Pakeitimo nurodymas Nr. 10

Projekto pavadinimas: RESTAURAVIMO CENTRAS 2B3/p, 1B2/p, 1A3/p (8.10) RŪDININKŲ g. 8, 10, VILNIUS. REKONSTRAVIMAS. Kultūros paveldo statinys (G284K3), (S749), II zona „Miestas“, U1P. Ypatingas statinys, statinio rekonstravimas.

Sutarties objektas: Prano Gudyno restauravimo centro, esančio Rūdininkų gatvėje 8 ir 10, Vilniuje rekonstrukcijos darbai, įskaitant darbo projekto parengimą

Data: 2020 m. kovo mėn. 6 d.

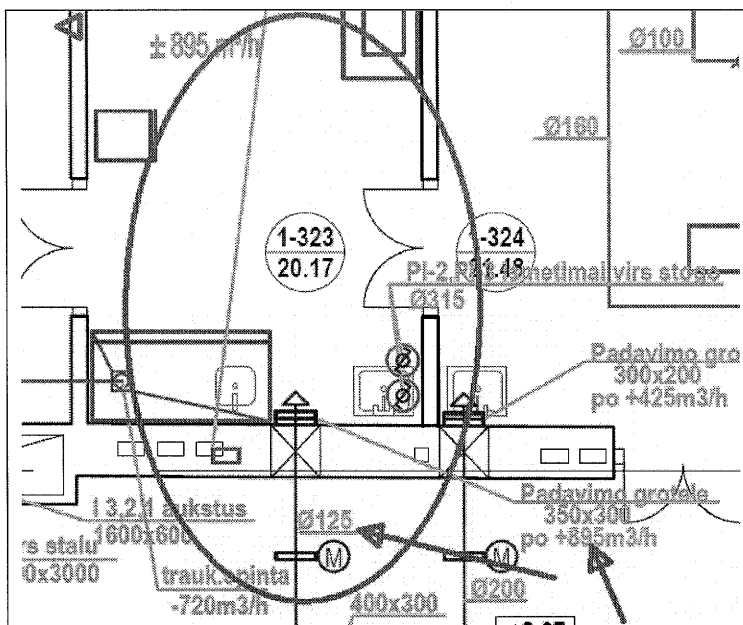
1.2. Sprendimas sutvirtinti sienas tiesiogiai įtakoja ir šildymo-vėdinimo dalies techninio projekto įgyvendinimo galimybes, nes tapo nebeįmanoma įrenginėti vėdinimo sistemos tinklus techninio projekto A laidoje numatytose vietose, remiantis 2020-02-24 UAB Projektų ekspertizės aktu Nr. 19/240-2 gauta teigiama vidaus sienų stiprinimo sprendinio ekspertizės išvada, nebeleidžiama prasikirtinėti sienose skylių (kaip buvo numatyta TP A laidoje) ir tapo būtina techninio projekto vėdinimo dalies korektūra. Be kita ko, vykdant Rūdininkų g. 8, 10 šildymo-vėdinimo techninio projekto sprendinių peržiūrą paaiškėjo, kad aksonometrinėse schemose techninio projekto sprendiniai netikslūs, nesutampa sprendiniai, nesutampa oro kiekiai. Dėl P-1 vėdinimo sistemos: Techniniame projekte P-1 vėdinimo sistemos numatytas oro kiekis 24.018 m³/h (17.073-TP-ŠV.SŽ, 3 lapas, A laida). ŠV TP A laidos vėdinimo aukštų planų brėžiniuose susumavus pažymėtus oro kiekius prie oro skirstytuvų gauname dar didesnį skaičių – 26.496 m³/h. Nuo oro kiekio priklauso visi vėdinimo sistemų elementai, jų matmenys, charakteristikos, kaina, angų dydžiai perdangose ir pertvarose, o TP A laidoje ortakių, grotelių, difuzorių, sklendžių ir kitų elementų dalys neatitinka diametrų ir skerspjūvių, kad sistema galėtų funkcionuoti pagal numatytą oro kiekį.

Neįvertintas efektyvus grotelių plotas ir oro išleidimo greitis per groteles smarkiai viršija leistiną.

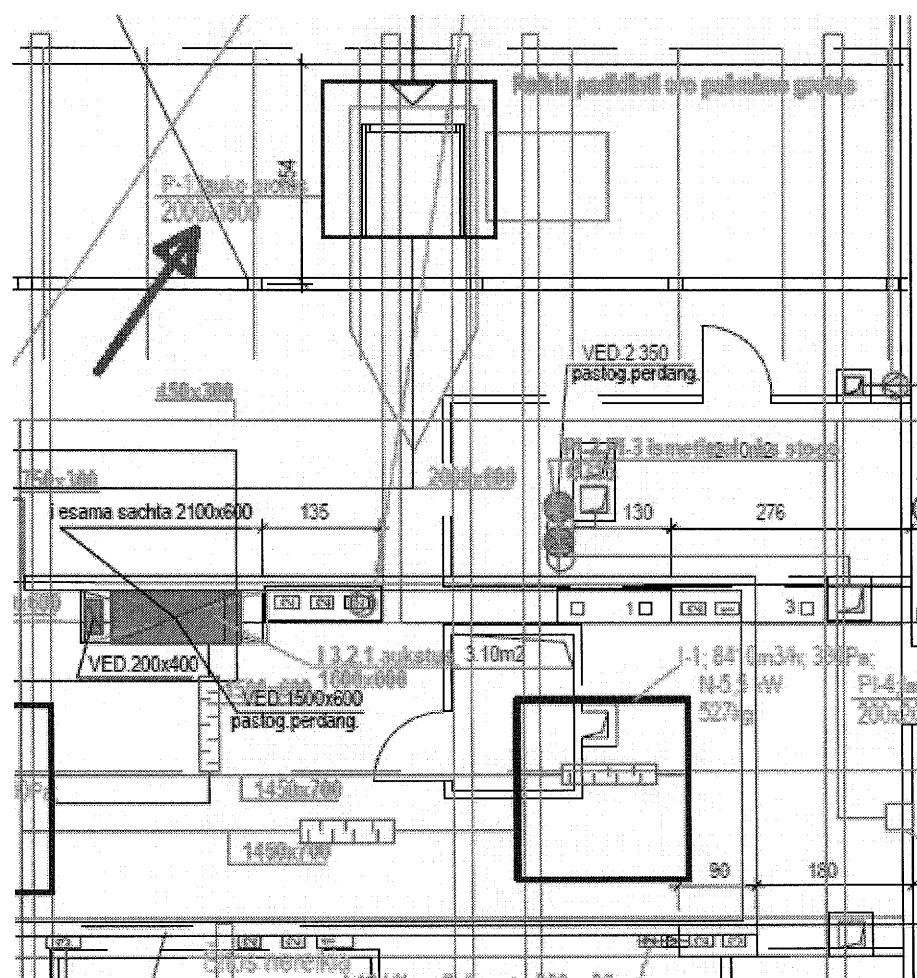
Per $\varnothing 125$ ortakį praleidžiamas $895 \text{ m}^3/\text{h}$ oro kiekis. Oro greitis ortakyje viršija 20 m/s greitį, kai leistinas $\sim 5 \text{ m/s}$

Oro paėmimas per lauko groteles pastogėje P-1 sistemoje taip pat yra netinkamas – oras imamas per groteles 2000x1800, kurios numatytos per esamo lango angą. Šios groteles tokiam oro kiekiui yra per mažos ir kyla klausimas, ar tokių matmenų jos iš viso gali būti sumontuotos toje vietoje, nes fasade parodyta anga ~1000x1000 mm.

Pagal nurodytus oro kiekius brėžinyje, sumontavus ortakius pagal brėžinyje nurodytus matmenis, oro skirstytuvus, sklendes ir kitus elementus, suprojektuota vėdinimo sistema veiks netinkamai, suprojektuoti oro kiekiai taškuose nebus pasiekti, sistema veiks triukšmingai, jos subalansuoti nebus įmanoma.

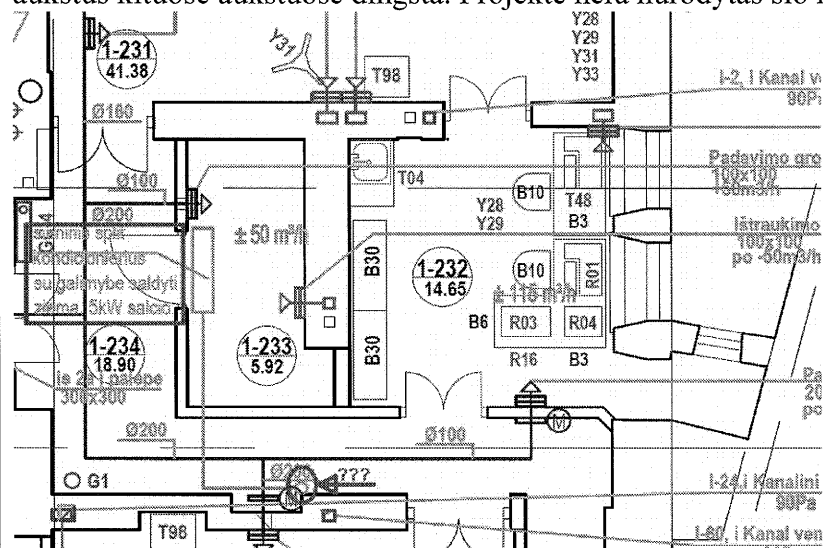
Taip pat vėdinimo sistemoje P-1 suprojektuotos oro uždarymo sklendės kiekvienoje patalpoje ant oro tiekimo linijų. Suprojektuotos paprastos el. pavaros On/Off tipo, kurios suveikins įjungiant oro šalinimo sistemas. Oro šalinimo sistemos suprojektuotos su greičio reguliatoriais, taigi šalinamo oro kiekis gali būti mažesnis nei tiekiamo oro kiekis – patalpose gali susidaryti viršslėgis ir užterštas oras gali pasklisti į kitas patalpas. Tokio tipo sistemose paprastai yra naudojamos kintamo oro srauto VAV tipo oro sklendės.

Taip pat ŠV projekte suprojektuotas oro kondicionierius antro aukšto patalpoje 1-233 (serverinė - ryšių patalpa). Parodytas antrame aukšte varinių vamzdelių pakilimas/nusileidimas į kitus aukštus kituose aukštuose dingsta. Projekte nėra nurodytas šio kondicionieriaus išorinis blokas.

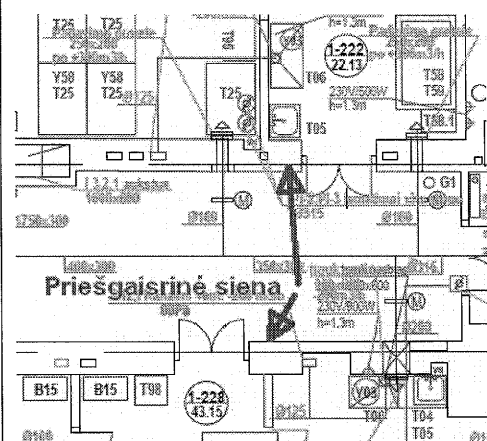
Objekte ugnies vožtuvai ortakiuose, kertančiuose pagrindinio koridoriaus ugniaatsparias sienas, iš vis nebuvo suprojektuoti.

Kai kurie elementai (groteles) nesujungti su sistema (kabo ore).
